CONSORZIO DI BONIFICA PIAVE

OGGETTO: parere preventivo alla realizzazione di ampliamento allevamento avicolo intensivo in Comune di Nervesa della Battaglia, fg. 28 mn. 57-635-637-639-641-669-671.

Parere preventivo favorevole, ai soli fini idraulici, alla realizzazione di ampliamento allevamento avicolo intensivo, condizionatamente al rispetto delle seguenti prescrizioni:

PLANIMETRIA CANALI

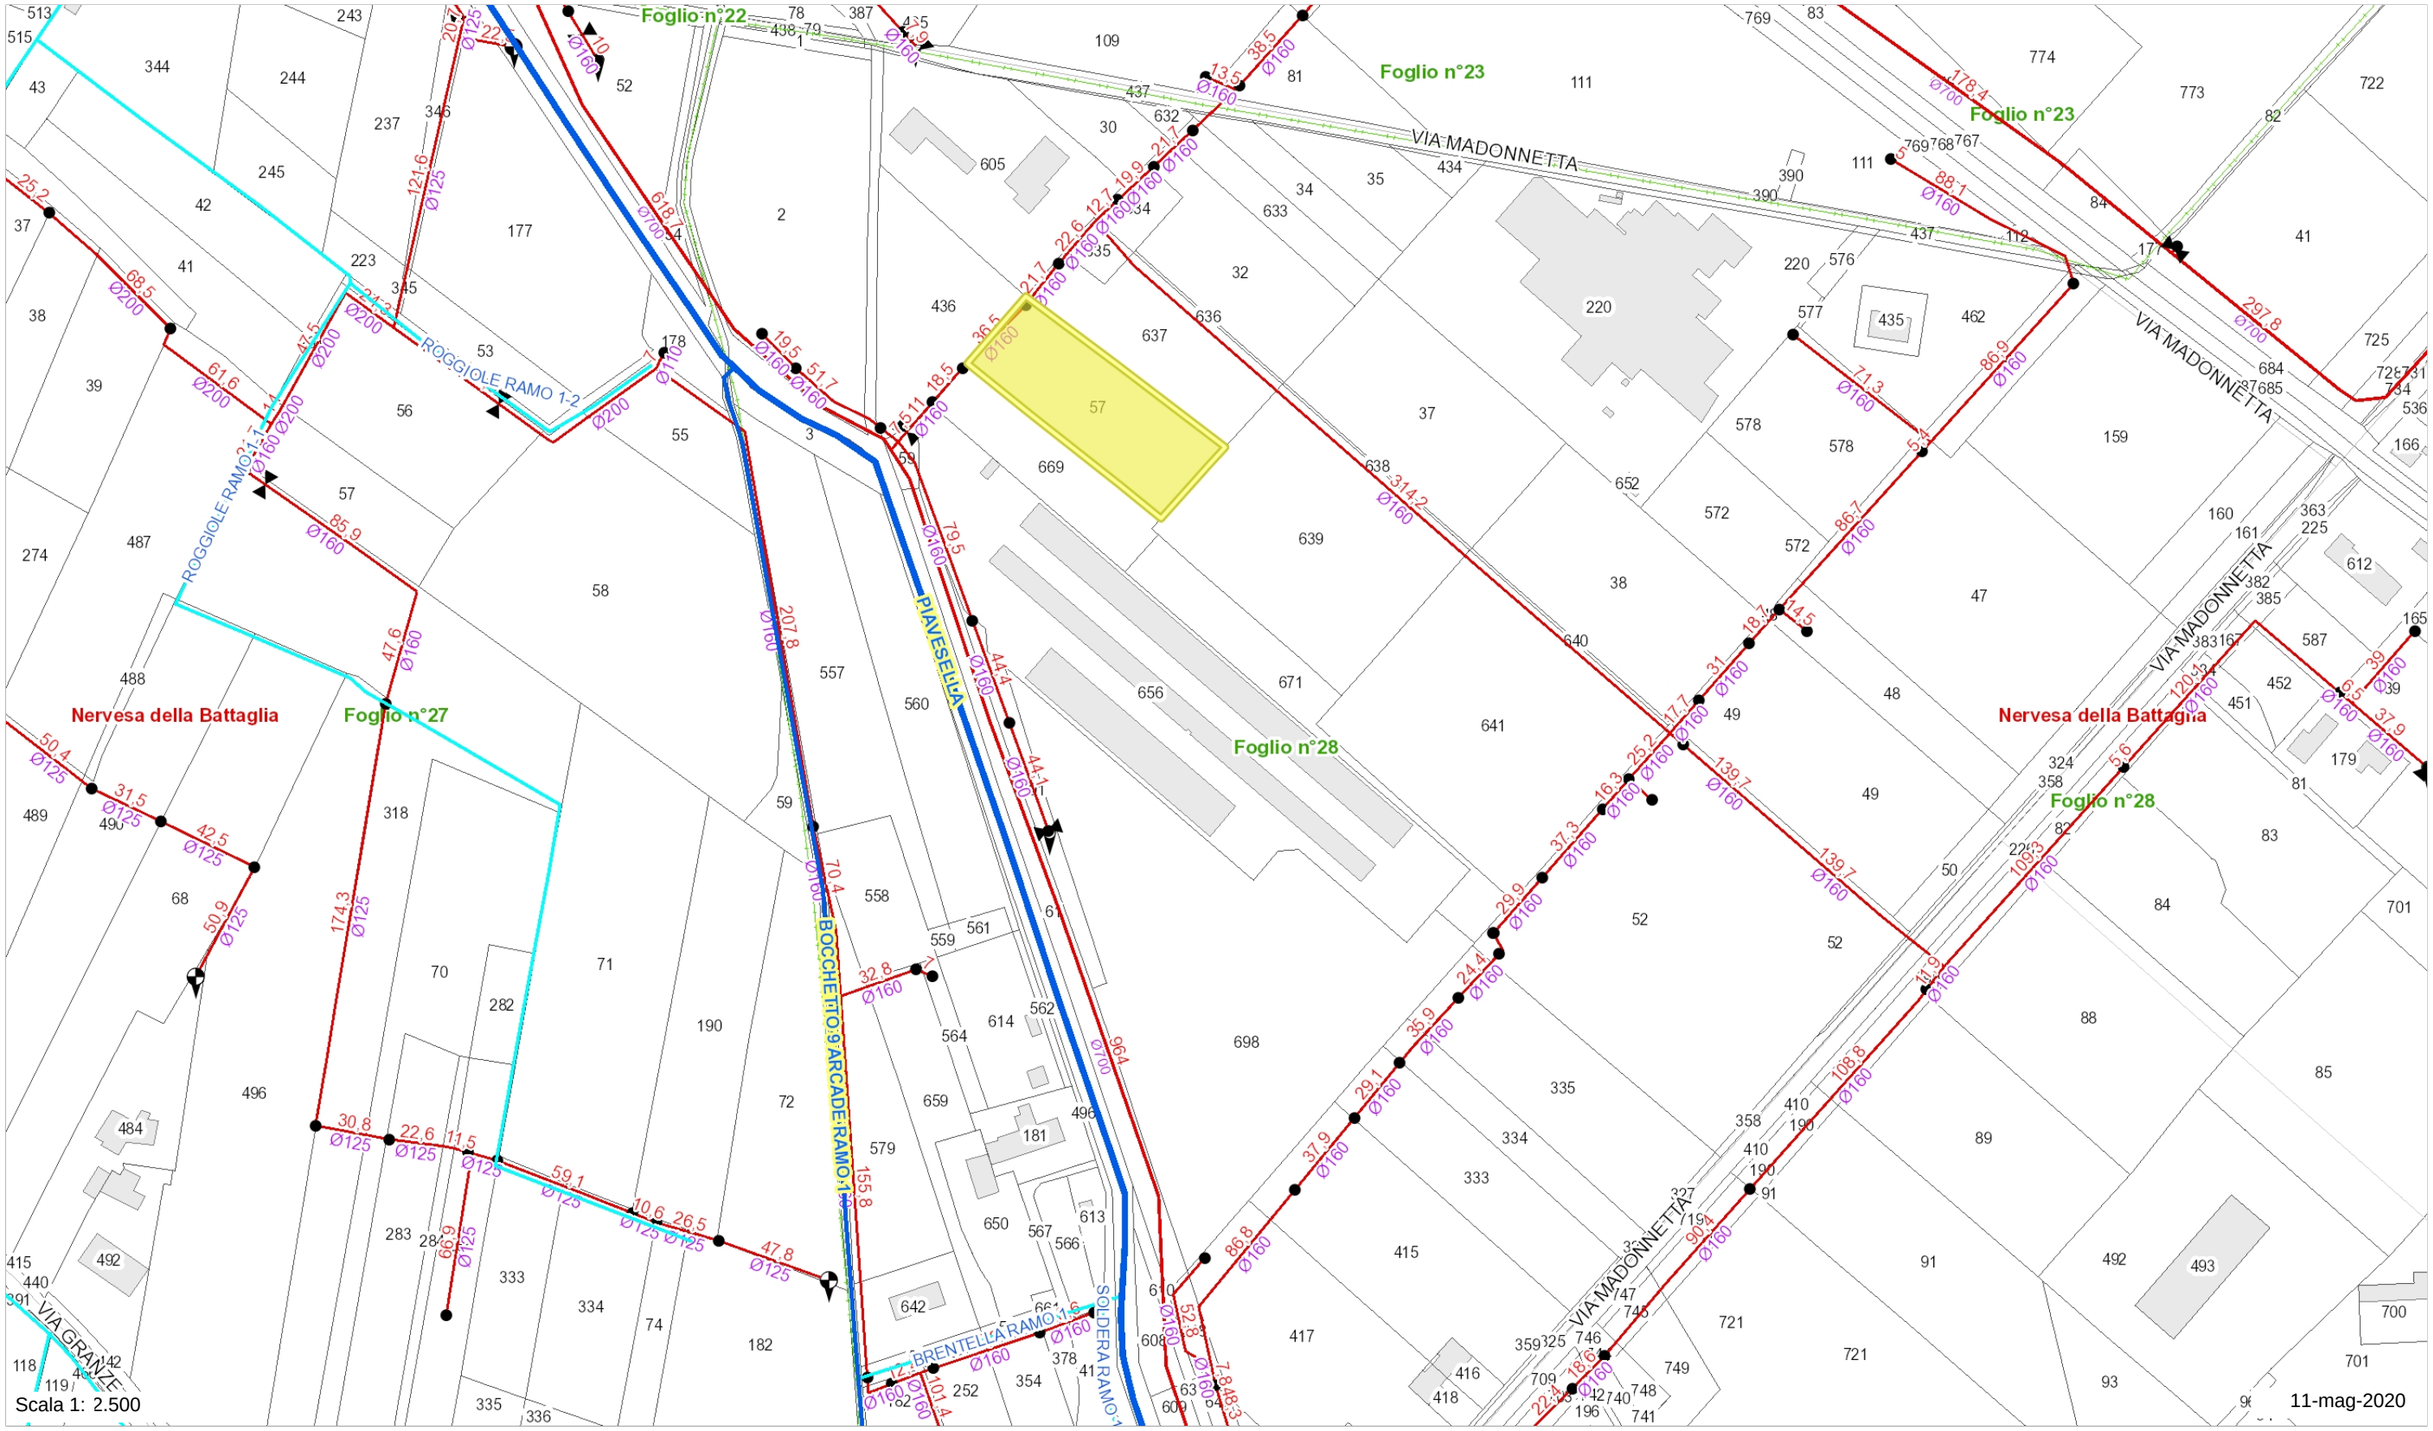
1. si tenga conto che, in corrispondenza delle aree interessate dalle lavorazioni in progetto, sono presenti le seguenti opere consorziali:

- una condotta adduttrice in PRFV DN 700 mm, posata lungo il fronte ovest dei mappali 656 e 698 (del Fg. 28 di Nervesa della Battaglia), appartenente all'impianto pluvirriguo Nervesa - Arcade - Povegliano - Villorba 1° (sett.1/com.13), e che deve essere mantenuta sempre attiva e funzionale per scopi irrigui;

- tale condotta, la cui posizione esatta dovrà essere preventivamente verificata sul posto, anche tramite appositi sondaggi esplorativi, e sotto la diretta sorveglianza del ns. personale di guardiania (sig. Michele Magaton tel 348/3431204) al fine di non intercettarla e/o danneggiarla, presenta un ricoprimento medio di circa 1,50 m;

- alcune condotte distributrici in PVC DE 160 mm, posate rispettivamente lungo il fronte ovest del mappale 656, lungo il fronte nord dei mappali 57, 656, 669 e 637 e lungo il fronte sud est dei mappali 656 e 698 (del Fg. 28 di Nervesa della Battaglia), appartenenti all'impianto pluvirriguo Nervesa - Arcade - Povegliano - Villorba 1°(sett.1/com.13), e che devono essere mantenute sempre attive e funzionali per scopi irrigui;

- le condotte di cui al punto precedente, la cui posizione esatta dovrà essere preventivamente verificata sul posto, anche tramite appositi sondaggi esplorativi e sotto la diretta sorveglianza del ns. personale di guardiania (vedi sopra), presentano un ricoprimento medio di circa 1 m e, ai sensi del Regolamento Consorziale per la tutela e l'esercizio delle opere irrigue e del R.D. n°368/1904, godono, lungo ambo i lati, di una fascia di rispetto avente larghezza non inferiore a 1 m misurati dall'asse della tubazione e dal bordo esterno dei manufatti/organi idraulici, che dovrà rimanere sempre libera da ostacoli fissi, essere interessata solo da colture erbacee ed essere mantenuta agevolmente accessibile al personale ed ai mezzi del Consorzio per i necessari interventi di gestione e manutenzione, senza che il relativo eventuale danneggiamento possa costituire presupposto di risarcimento;

5. si segnala inoltre, lungo il fronte ovest dei mappali 656 e 698 (del Fg. 28 di Nervesa della Battaglia), la presenza del Canale Piavesella che risulta di competenza del Consorzio Piavesella, con sede in via Roma 212 in comune di Villorba, a cui dovrà inoltrarsi apposita e specifica richiesta per eventuali autorizzazioni allo scarico;
